Dato: 17.10.2017
Vår ref.: 2017/3558-10
Saksbehandlar: jannor
Dykkar ref.: «REF»

Solheimsdalen kraftverk i Tysnes kommune. Administrative merknader til endringssøknad.

Fig. 1 Kartet syner det nye alternativet (alt. 2) på austsida av Brekkeelva langsmed skogsvegen til Løkjen og ny veg til inntaket. Raudlista «open myrflate» vil bli spart.

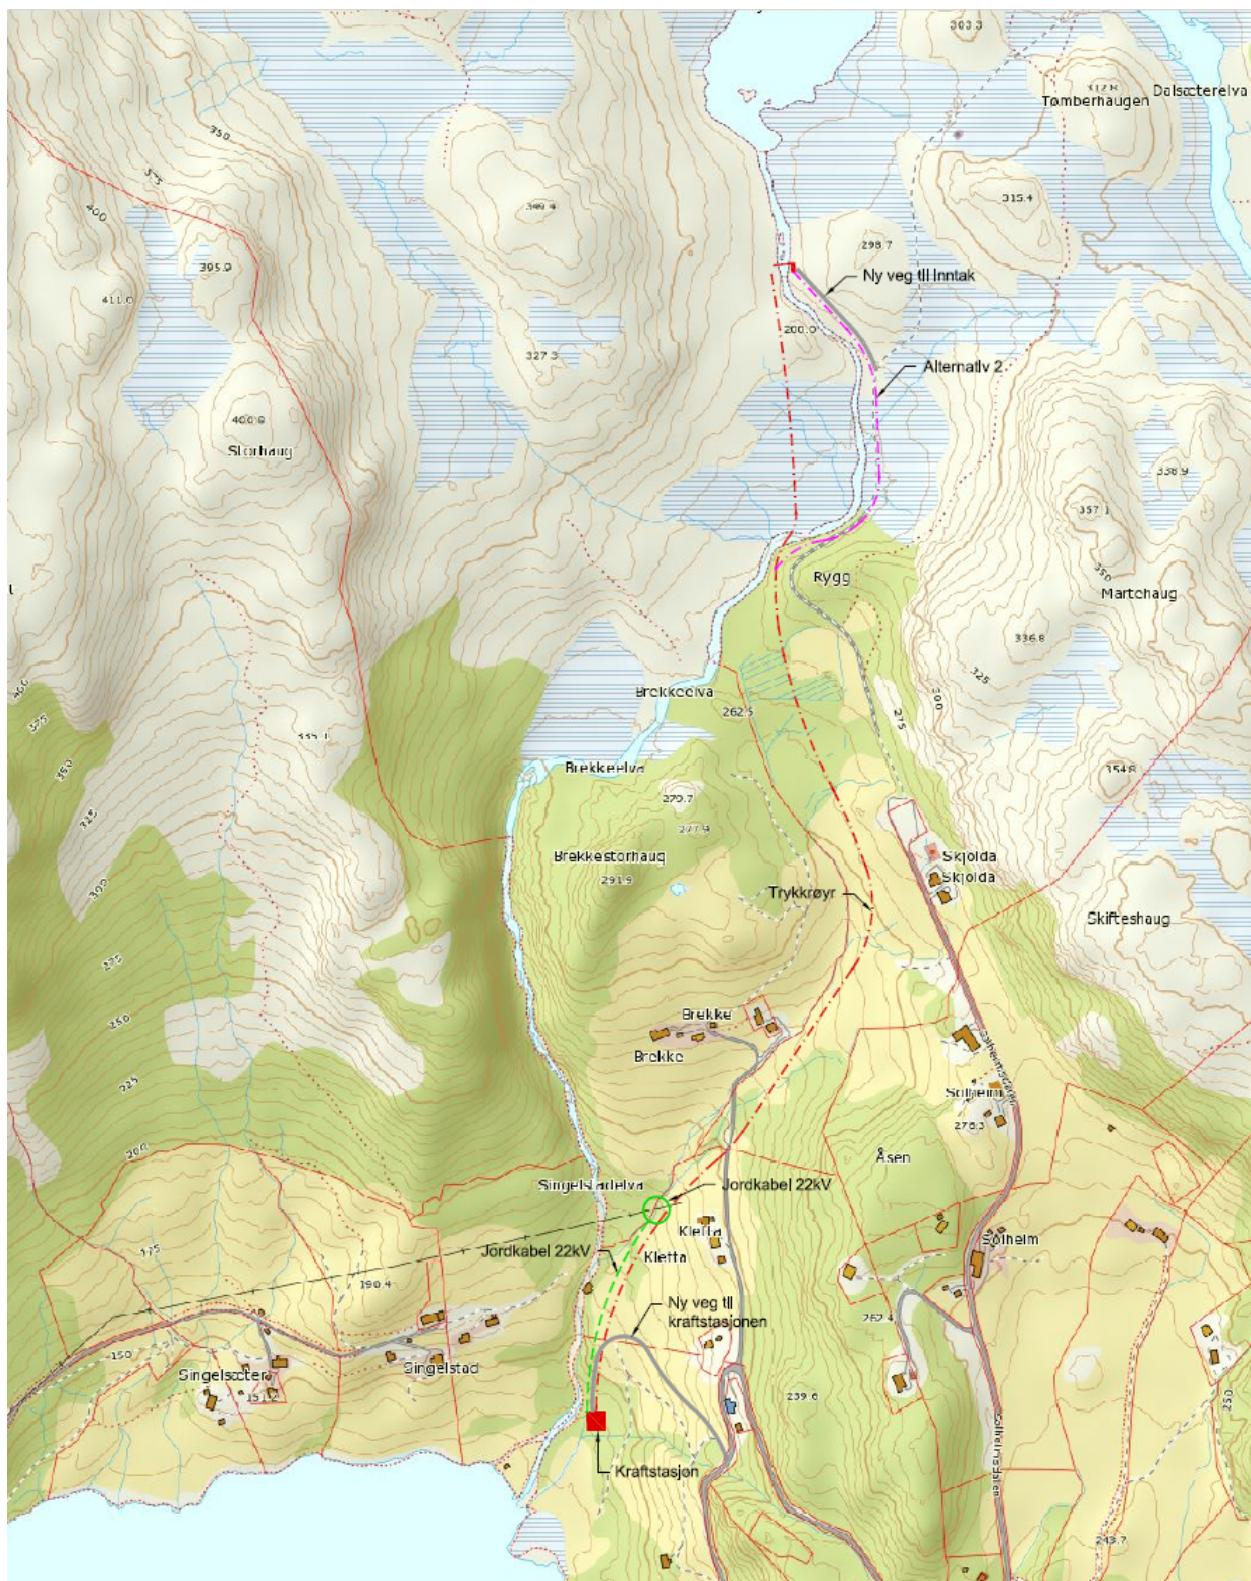
Sjølv om også alt. 2 vil gå gjennom landskap som Fylkesdelplan for små vasskraftverk verdset til «sårbart høgfjell» av «stor verdi», vurderer fylkesrådmannen det som mindre negativt for landskapsopplevelingen å leggja trykkrøyret langs eksisterande veg og planlagt veg til inntaket slik tiltakshavar gjer framlegg om. Dermed vil ein også unngå graving i den opne myrflata på vestsida av elva og i elvekryssinga.

Inngrep i raudlista «Open myrflate» vert i fylkesrådmannen si negative tilråding til FU trekt fram som konfliktfylt. Det er difor positivt at denne naturtypen gjennom alt. 2 ikkje vert råka.

Sjølv om den reduserte vassføringa det er gjort framlegg om framleis vil svekka opplevinga av Brekkeelva, vil det vera mindre negativt for landskapsopplevinga elles om trykkrøyet følgjer eksisterande og planlagd veg slik alt. 2 legg opp til. Om den eksisterande skogsvegen vert rusta opp, kan det dessutan vera positivt for tilkomsten til skianlegget på Løkjen.

Om det likevel skulle bli utbygging, er det fylkesrådmannen si vurdering at alt. 2 med trykkrøyr langs vegane på austsida av elva vil vera mindre konfliktfylt enn alt. 1.
